設計図書に関する質問の回答書

道 建 第 2173 号
令和 6 年 9 月 11 日

調達公告版	契約番号	工 事 件 名
第 90 号	2412010064	都市計画道路横浜逗子線（釜利谷六浦地区） 街路整備工事（その 8）

この工事の設計図書に関し、別紙のとおり質問がありましたので回答します。

機械騒音 条件・結果一覧表

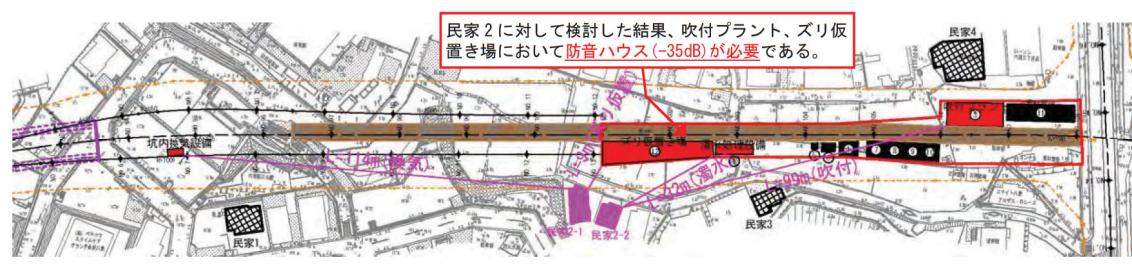
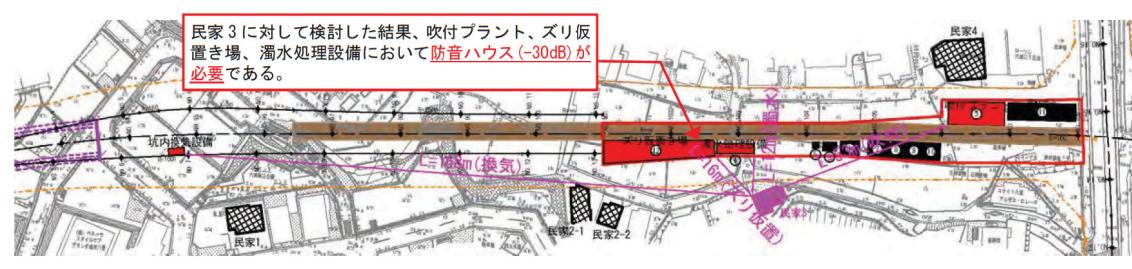
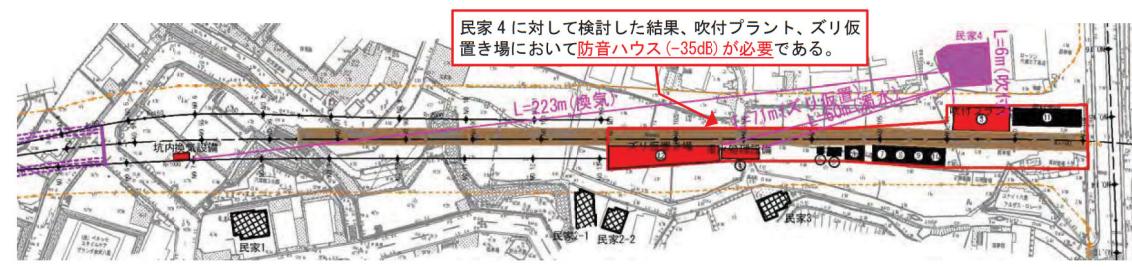
項目番号	質問内容	回答内容
103	設計書 本工事の設計書において、防音設備としてずり仮置き場、吹付けプラント、濁水処理設備に防音ハウスが見込まれています。一方、設計図書には防音ハウスの仕様・性能が分かる図面等の明示がございません。防音ハウスの仕様・性能についてご教示願います。	設計書の通り積算してください。防音性能等については「基本条件」の図書および別添資料1のとおりです。
104	実施要領書 5.技術提案の評価項目について、複数の評価項目のそれぞれに対し同一の技術を提案した場合、それぞれで評価されるのでしょうか。例えば、「項番1.トンネル施工方法に関する提案」と「項番2.安全管理に留意すべき提案」のそれぞれに同一の技術を提案した場合、双方とも評価して頂けるのでしょうか。ご教示願います。	内容によって具体的な評価項目に沿ったものを判断し評価します。
105	実施要領書 5.技術提案の評価項目について、1つの評価項目内において、複数の具体的な評価項目のそれぞれに対し同一の技術を提案した場合、それぞれで評価されるのでしょうか。ご教示願います。	内容によってそれぞれ評価します。
106	設計書 設計書 第0012号 交通管理工において、交通誘導警備員A、交通誘導警備員Bが見込まれています。一方、設計図書内に警備員の配置箇所が明示されておりません。警備員の配置箇所についてご教示願います。	具体的な配置箇所については交通管理者との協議をもって決定になりますが、環状4号線出入口、市道朝比奈447号との交差部、市道朝比奈206号付近にそれぞれ配置することを想定しています。
107	基本条件 「施工条件」「工程」において、「～までに施工を完了するものとする。」という記載がありますが、この期日は絶対条件と考えてよろしいでしょうか。	標準的な施工を想定した工程ですので、絶対条件ではありません。
108	入札説明書 8 入札及び開札等 (6)標準案と異なる技術提案を行い、当該提案の採用の通知を受けた者は、当該提案に基づいた入札金額で入札しなければならないとあります。その際に、内訳書に、技術提案した内容が該当する直接工事費・共通版設費・現場管理費・一般管理費に分かれていれば、それぞれに「技術提案」の項目を一行追加してまとめて記載してもよろしいでしょうか。	提出内訳書には、本工事内訳書の項目及び数量を削除することなく、本市が定めた設計書と一致させて記入して下さい(入札説明書のとおり)。その他詳細な内訳を明示する内訳書では不要となったものは0円とし、技術提案による新工種は追加記入して下さい。

※検討の結果、吹付プラント、ズリ仮置き場、濁水処理設備に対して騒音を35dB 低減できる防音ハウスを設置するものとする。
